日本原燃株式会社再処理事業所 再処理事業変更許可申請に関する 審査(案)の概要

令和2年5月13日版から一部修正したもの

原子力規制庁

【出戸西方断層の評価結果】

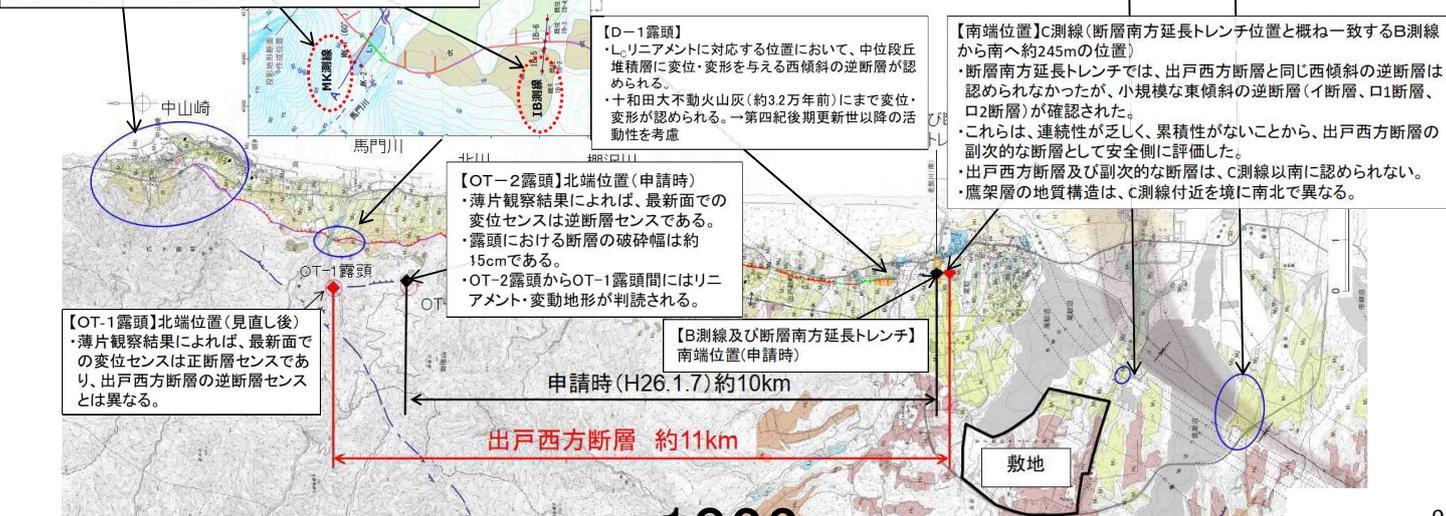
- 申請時は断層長さ約10kmとしていたが、原子力規制委員会の指摘を踏まえた追加調査等の結果、北端及び南端の位置を見直し(北端:OT-2露頭⇒OT-1露頭(OT-2露頭より北方約1.4km)/南端:B測線⇒C測線(断層南方延長トレンチより約245m)、断層長さ約11kmと再評価した。さらに、原子力規制委員会の指摘^{※1}を踏まえ、断層北方(今泉ほか編(2018)が指摘する出戸西方断層の北方の活断層)及び敷地南方(向斜構造)において更なる追加調査を実施し、これまでの評価(断層長さ及び断層位置)に影響しないことを確認した。

【北方】MK測線でのボーリング調査結果から、出戸西方断層の存在を示唆するような断層及び地質構造は存在しないこと、IB測線での群列ボーリング調査結果から、ローム層に挟在する洞爺火山灰は、山側から海側に向かって緩やかに傾斜していること、また、中山崎付近の中段段丘面(M1面)の旧汀線高度には系統的な高度不連続が認められないことから、棚沢川以北には今泉ほか編(2018)が指摘する活断層は存在しない。

【南方】尾駈(おぶち)沼南岸及び鷹架沼南岸の調査結果により、上載地層である六ヶ所層(仮称)^{※2}(第四紀前期~中期更新世)がほぼ水平に分布していることから、非対称な向斜構造を形成した構造運動は、六ヶ所層の堆積中及び堆積後認められない^{※2}「砂子又層」(新第三紀鮮新世~第四紀前期更新世)については、敷地近傍では、新第三紀鮮新世の「砂子又層下部層及び中部層」と第四紀前期~中期更新世の「六ヶ所層」(仮称)と層序を再区分している。

出戸西方断層の評価(2)

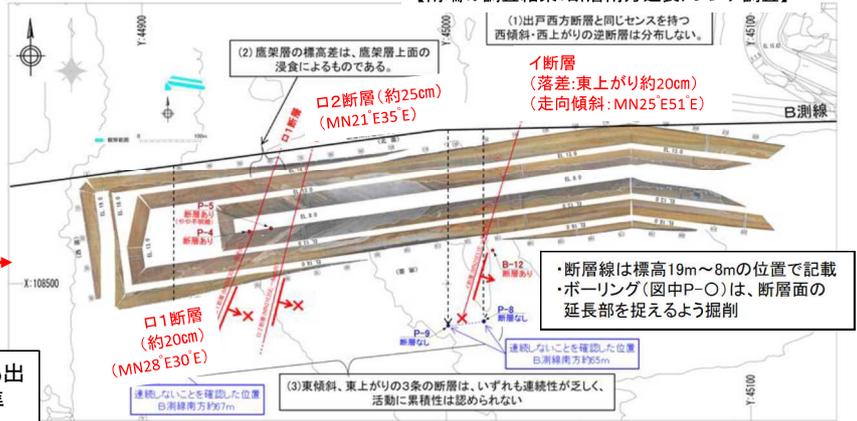
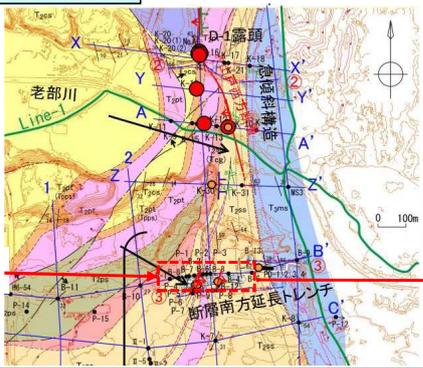
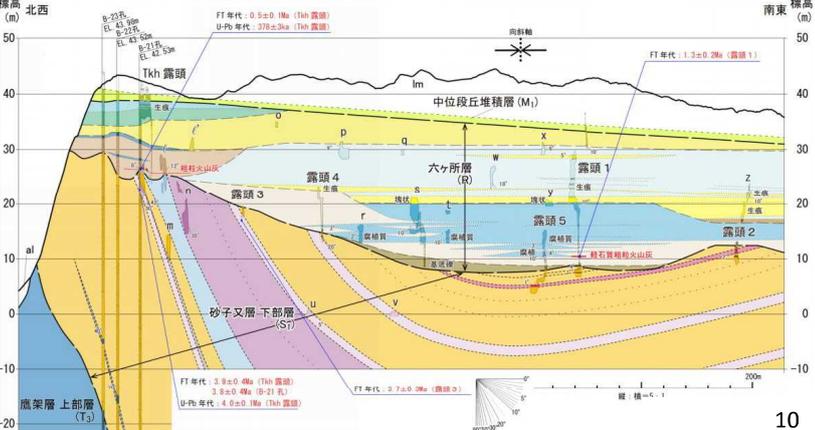
<審査結果の概要>規制委員会は、敷地近傍境界を横断する出戸西方断層の評価については、以下のことから、事業指定基準規則に適合するものと判断した。

- 断層長さについては、断層南方延長トレンチにおいて出戸西方断層と同様の西傾斜の逆断層は確認されないものの、小規模な東傾斜の逆断層が3条確認されたこと等も踏まえ、地表付近の個別の痕跡等のみにとられることなく、変位センスや地質構造等を総合的に検討して保守的に端部を評価し、約11kmとしていること
- 今泉ほか編(2018)が指摘する出戸西方断層の北方の活断層については、ボーリング調査等のデータ拡充を行い、当該断層の存在を示唆する断層及び地質構造は存在しないと評価していること
- 出戸西方断層南方の向斜構造については、地表地質調査等のデータ拡充を行い、当該向斜構造を成す地層を不整合に覆う第四紀前期~中期更新世の六ヶ所層がほぼ水平に堆積していることから、六ヶ所層堆積中及びそれ以降の活動はないと評価していること
- その他、出戸西方断層は、海上音波探査等の結果から、海側等には連続しないことを確認していること

➢ 地震動評価①出戸西方断層による地震 (基準地震動として選定)

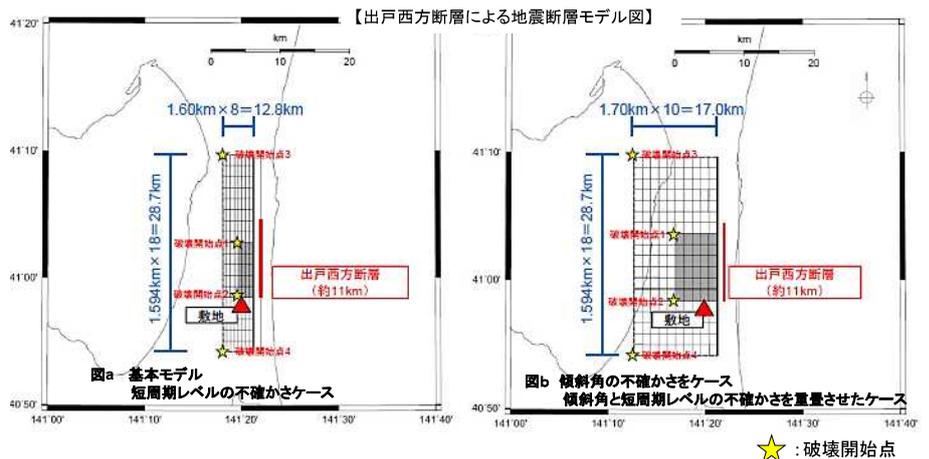
・原子力規制委員会の指摘を踏まえ、右表のとおり評価を見直した。

地震規模	不確かさケース
見直し前	Mw6.4($M_0=4.74 \times 10^{18}$ Nm: 断層長さ22.8km)	短周期レベル(1.5倍) 断層傾斜角(45°)
見直し後	Mw6.5($M_0=7.51 \times 10^{18}$ Nm: 断層長さ28.7km)	短周期レベル及び 断層傾斜角の重畳ケース を追加

- レシビ、地質調査等を踏まえ、震源モデル及び震源特性パラメータを設定するとともに、震源断層長さについては、孤立した短い活断層による地震の地震規模として Mw6.5 ($M_0=7.51 \times 10^{18}$ Nm相当)となるように、断層幅を考慮して28.7kmと設定していること、また、敷地での地震動が大きくなるよう予め敷地に近い位置にアスペリティを配置した基本モデルを設定して適切に評価を実施していること
- 短周期の地震動レベルを基本モデルの1.5倍とし、かつ、長周期の地震動レベルに影響のある地震モーメントが大きくなる傾斜角を45°としたケース等の不確かさを十分に考慮した評価を実施していること

▶ 地震動評価③想定海洋プレート内地震

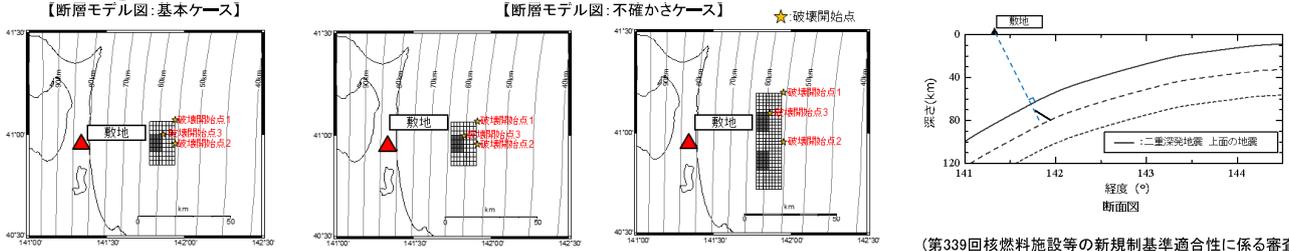
<審査結果の概要>規制委員会は、以下のことから、事業指定基準規則に適合するものと判断した。

- ・2011年4月7日宮城県沖の地震(M7.2)と同規模の地震が敷地前面で発生するとして震源領域を設定していること
- ・基本モデルにおいて、断層面の位置は、敷地前面の沈み込む海洋プレートと敷地との距離が最小となる位置の海洋性マントル内に設定して、予め不確かさを考慮していること
- ・短周期レベルを1.5倍としたケース等、不確かさを十分に考慮したケースを実施していること

【露頭における断層活動性評価の例
(f-2a断層トレンチ(南)調査結果)】

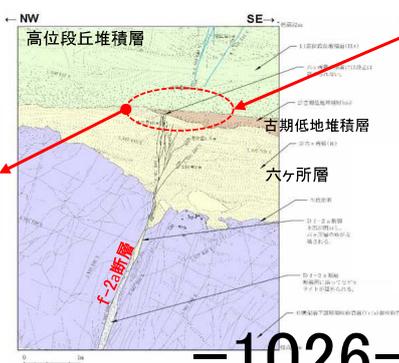
f-2a断層は、断層が分布する鷹架層を不整合に覆っている六ヶ所層及び高位段丘堆積層(H5面堆積物)中に小断層が認められたが、この2層間に挟まれる古期低地堆積層の基底面及び堆積構造に変位・変形を与えていないことから、第四紀中期更新世以降に活動していないと評価した。

冷却塔の新設<竜巻②>

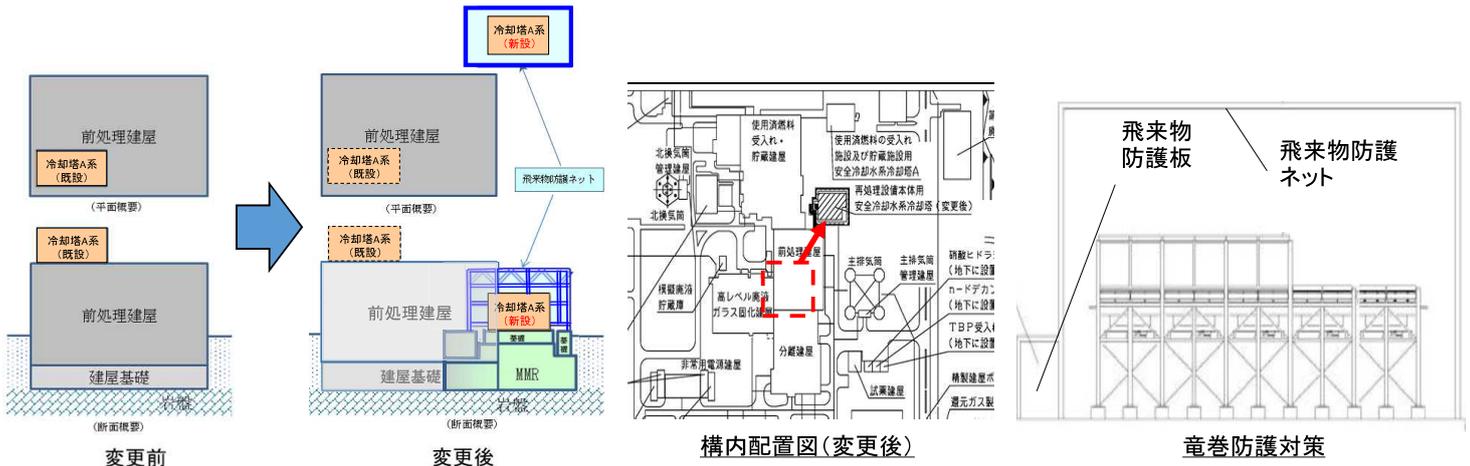
- 申請者は、多重化した防護対象施設のうち、1系統のみを竜巻から防護する方針を説明していた。
- 規制委員会は、審査の過程において、基準要求を踏まえ、多重化の要求のある施設については竜巻の影響を考慮しても2系統とも安全機能が損なわれないことが必要であり、必要な対応を求めた。
- これに対し、申請者は、2系統とも防護設計を講じることとし、そのうち、再処理設備本体用の安全冷却水系冷却塔については、設置位置を変更した上で竜巻防護設計を講じるという方針を示した。

規制委員会は、冷却塔の設置位置の変更について、設置位置以外の既許可申請書の設計方針に変更がなく、変更後の設置位置において想定される環境条件においてもその機能が発揮できる設計とされていることから、事業指定基準規則に適合するものと判断した。

臨界事故の対策(3)

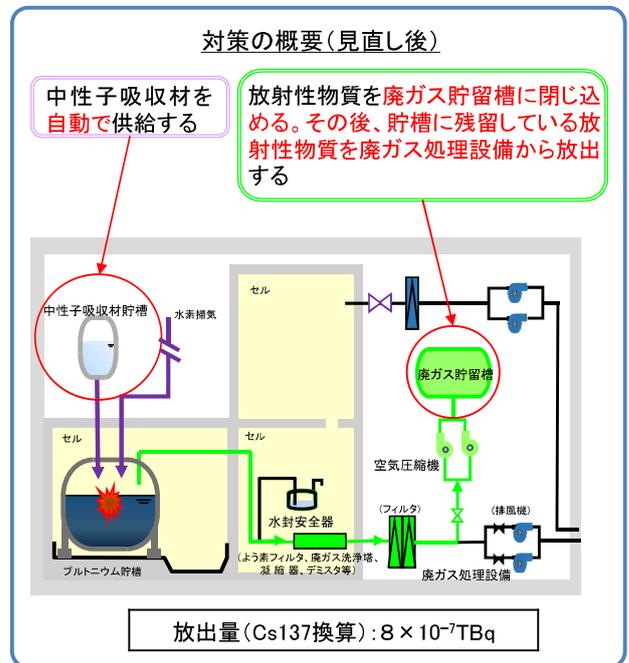
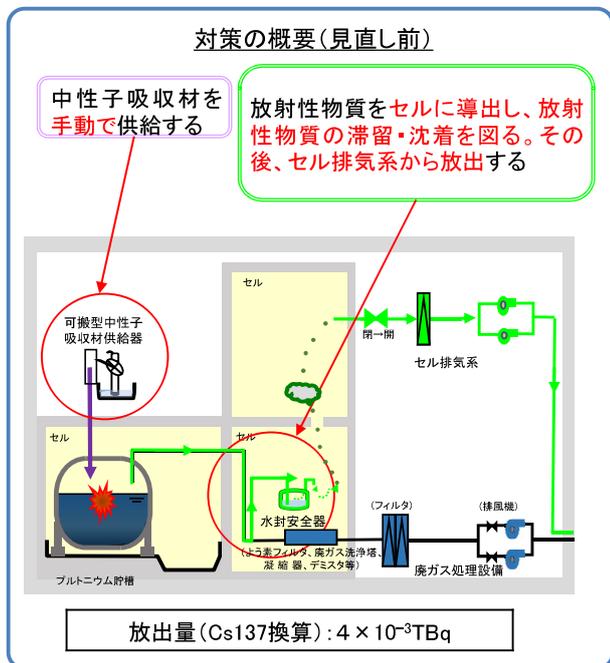
- 規制委員会は審査の過程において、臨界事故により発生する放射性希ガス及びよ素は早期に主排気筒から放出されるという特徴があるため、放出量を可能な限り低減できるよう、早期に対処するための対策の検討を求めた。
- 申請者は、検討の結果、以下の対策を講ずることとした。
 - ① 中性子吸収材を自動投入する設備を設置する。
 - ② 臨界検知後、速やかに廃ガス貯留槽に放射性物質を閉じ込める系統を設置する。

冷却機能の喪失による蒸発乾固の対策(4)

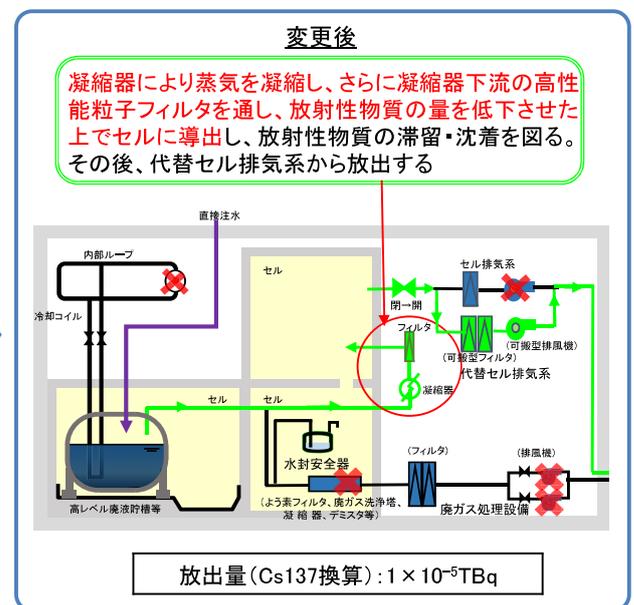
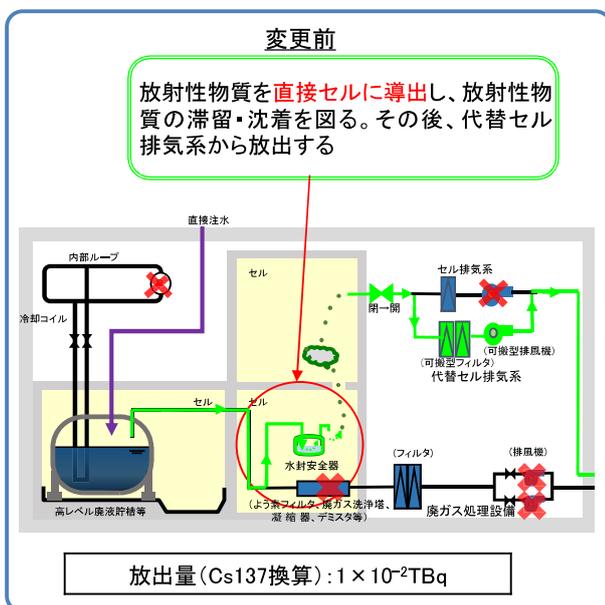
- 規制委員会は、審査の過程において、導出先セルが加圧状態となり、当該セルから放射性物質が放出される可能性についての検討を求めた。
- これに対し申請者は、導出先セルの圧力の上昇緩和のため、凝縮器を追加で設置し、蒸気を凝縮させること、また、凝縮器下流側に高性能粒子フィルタを設置し、セルに導出される放射性物質の量を低減させる対策を講じることとした。

TBPの混入による急激な分解反応の対策(3)

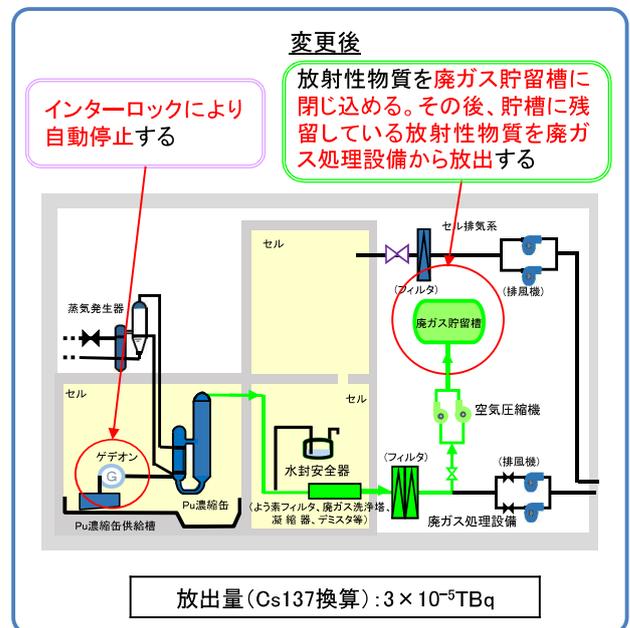
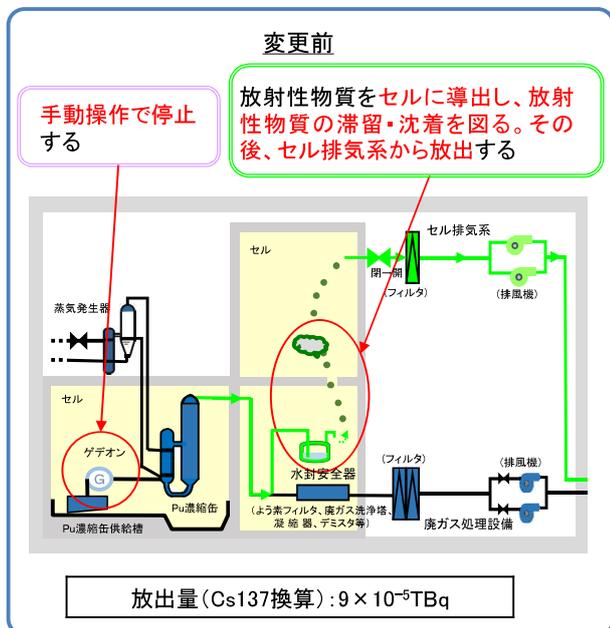
- 規制委員会は、臨界事故への対策で設置することとした廃ガス貯留槽等は本重大事故に対しても有効と考えられることから、同対策の本重大事故対策への適用を検討するよう求めた。
- 申請者は、検討の結果、以下の対策を講じることとした。
 - ①事故の検知後、速やかに廃ガス貯留槽に放射性物質を閉じ込めるシステムを設置する。
 - ②濃縮缶への供給液の供給をインターロックにより自動で停止する論理回路を整備する。
